Naturschutzfachliche Stellungnahme zum B-Plan Nr. 1239 „Rahmerbuschfeld“

Laura Apel (M. Sc.), Dr. Matthias Schreiber

Abbildung 1: Störradien 400 m und 500 m des Geltungsbereichs Bebauungsplan Nr. 1239 "Rahmerbuschfeld". Die gestrichelten Linien stellen die Abstände vom Geltungsbereich zum FFH-Gebiet „Überanger Mark“ (DE4606302) (grüne Schraffur) dar.

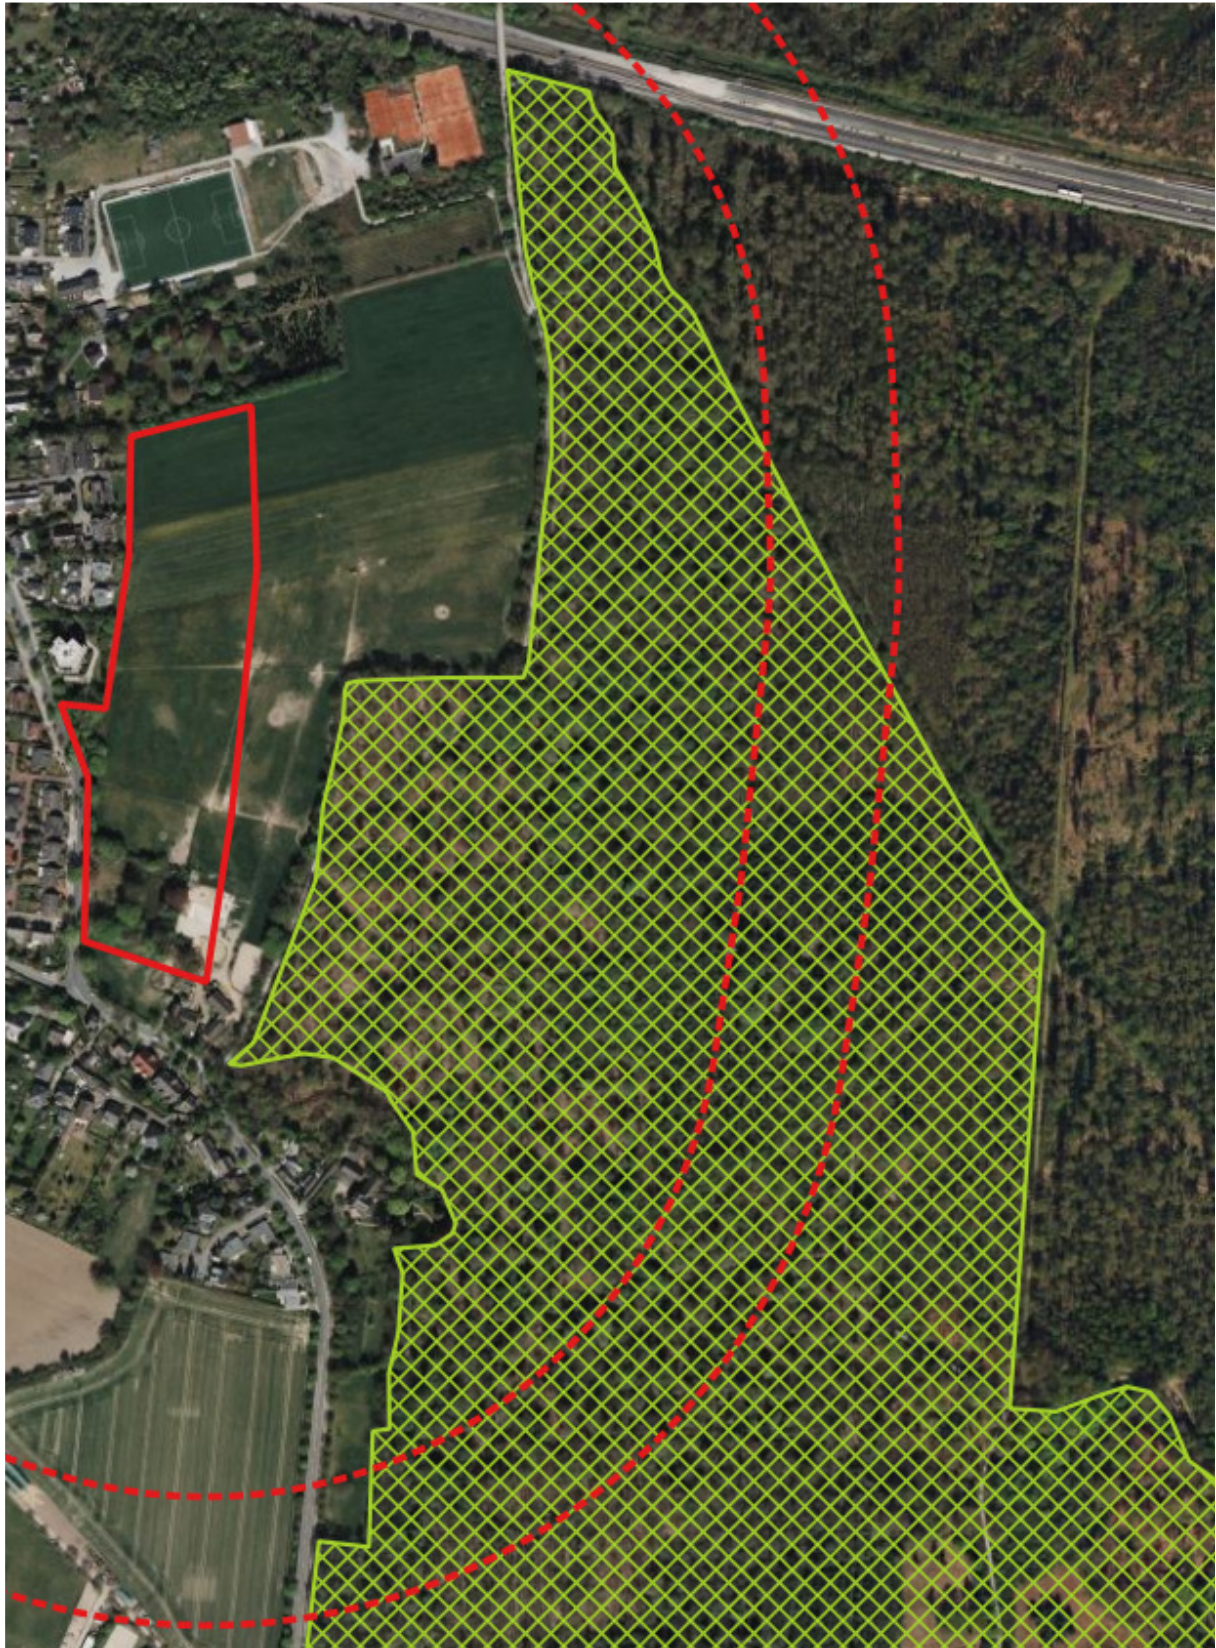
höchsten Empfindlichkeit. Unter den charakteristischen Vogelarten befindet sich u.a. der besonders lärmempfindliche Spechte und Eulen (z.B. Mittelspecht). Für den Mittelspecht beträgt die sogenannte Effektdistanz, also die Entfernung, ab der keine Störwirkungen durch den Lärm mehr zu erwarten ist, 400 m (Arten der sog. Gruppe 2; siehe Tabelle 5 in **BMVBS** 2010). Überträgt man diesen Störradius auf den Geltungsbereich am FFH-Gebiet, so sind für empfindliche Vogelarten erhebliche Störungen auf einer Fläche von ca. 21 ha des FFH-Gebietes zu verzeichnen (siehe Abb. 1, S. 5). Diese Effekte hätten die Gutachter der Antragstellerin erkennen und im Rahmen einer vollständigen FFH-VU abarbeiten müssen. Derzeit decken die Untersuchungsräume diese Störradien nicht einmal ab, weil die Gutachter von einem zu geringen Puffer von 300 m ausgegangen sind. Es ist ein Gutachten zu erstellen, aus dem hervorgeht, wie weit Störungen in das Gebiet reichen und welche Betroffenheiten sich dadurch ergeben. Hierbei sind auch bereits vorhandene Störungen, wie die A524 darzustellen. Die Autobahn reicht störungsbedingt weit in das FFH-Gebiet hinein. Jede weitere zusätzliche Störung kann „das Fass zum Überlaufen bringen“ und ist daher kumulativ zu betrachten. Als kumulativ nachteilige Effekte sind im Übrigen auch die bereits bestehenden und in den Unterlagen eingeräumten Freizeitaktivitäten einzubeziehen.

Die Arten Waldlaubsänger, Waldkauz und Hohltaube werden in der FFH-Voruntersuchung zwar kurz erwähnt, aber nicht vertiefend betrachtet. Dabei gehören gerade Hohltaube und Waldkauz zu den besonders lärmempfindlichen Arten, deren Effektdistanzen sogar bis 500 m reichen, sodass sich die oben ermittelte von Lärm betroffene Fläche noch vergrößert (siehe Abb. 1, S. 5). Zu den ca. 21 ha kommen ca. 8,5 ha dazu. In der Summe sind ca. 30 ha Fläche des Schutzgebiets durch Störungen betroffen.
